dotyczy: odpowiedzi na pytania do treści postępowania prowadzonego w trybie podstawowym zgodnie z art. 275 pkt. 1 ustawy z dnia 11 września 2019 r. na zadanie nt: „Rozbudowa mechaniczno – biologicznej oczyszczalni ścieków o przepustowości 600 m³/dw Rogowie Gmina Rogowo”.

ODPOWIEDZI NA PYTANIA WYKONAWCÓW

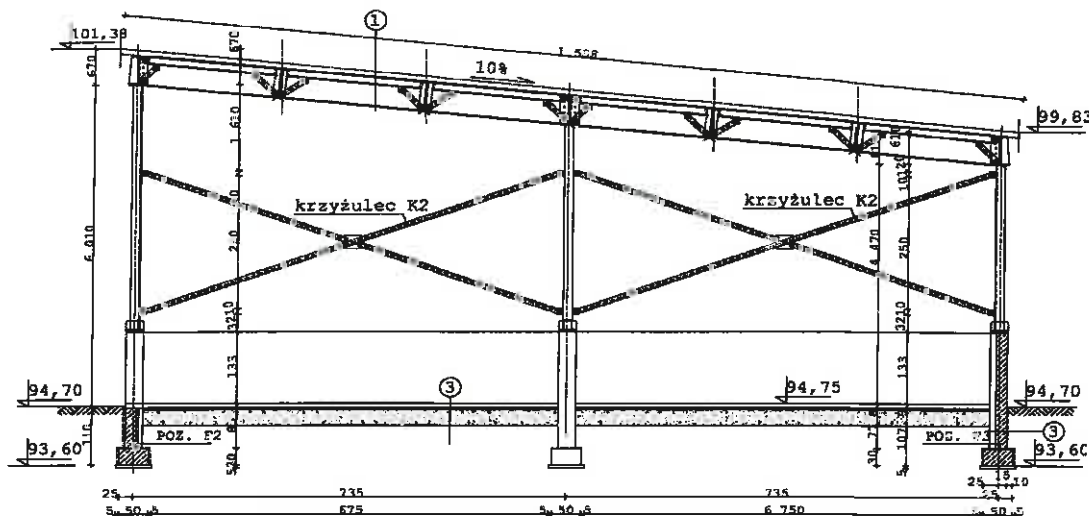
Wykonawca prosi o doprecyzowanie wg jakiej dokumentacji należy wykonać wycenę robót związanych z wykonaniem posadzki wiaty osadu. Zgodnie z projektem konstrukcyjnym- kostka betonowa:

Warstwa 1: Płyta dachowa ocynkowana trapezowa 755 ciwłqary i
płotwie stalowe
Warstwa 2: Izolacja przeciwwilgociowa z abizolu PWR, folia
na betonie iu ocie przeciwwilgociowa z abizolu PWR
Warstwa 3: kostka betonowa gr. 8cm, warstwa wyrównawcza piaskowa
gr. 7cm, warstwa gr. 4cm, podkład piaskowy - żwirowy gr. 30cm o stopniu
zagęszczenia 0,88

Zamawiający informuje, że Należy wycenić i wykonać zgodnie z branżą konstrukcyjną posadzkę z płyty betonowej.

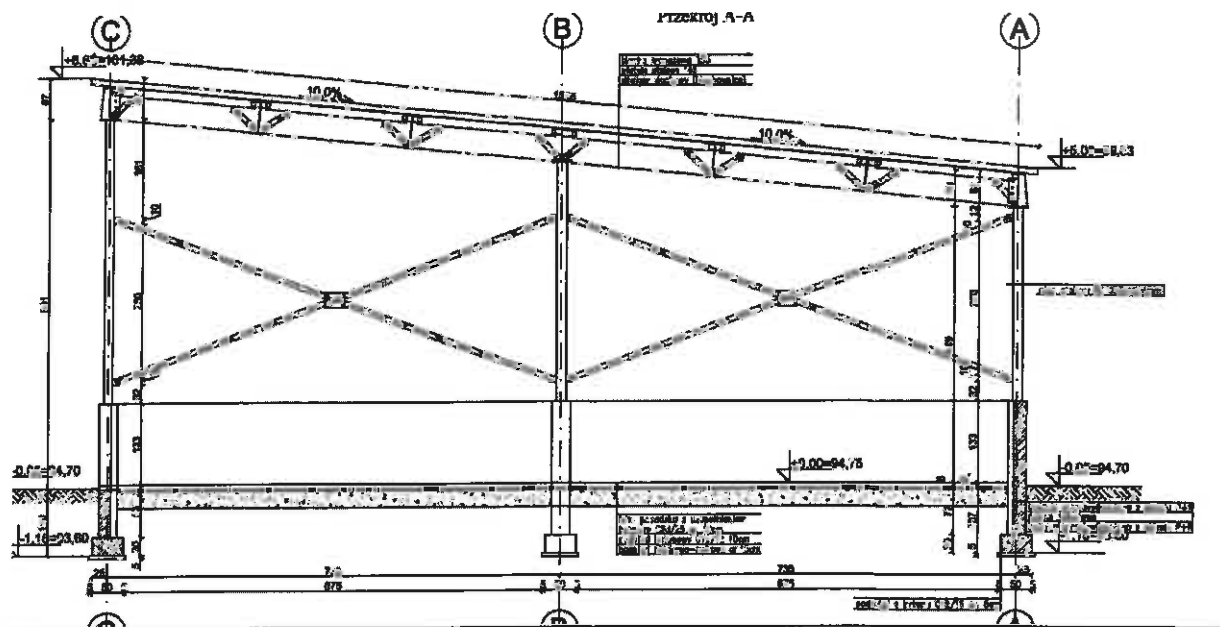
Zgodnie z projektem architektonicznym -posadzka betonowa:

Jednocześnie informuje, że żadne z tych prac nie są zestawione w przedmiarze pomocniczym.
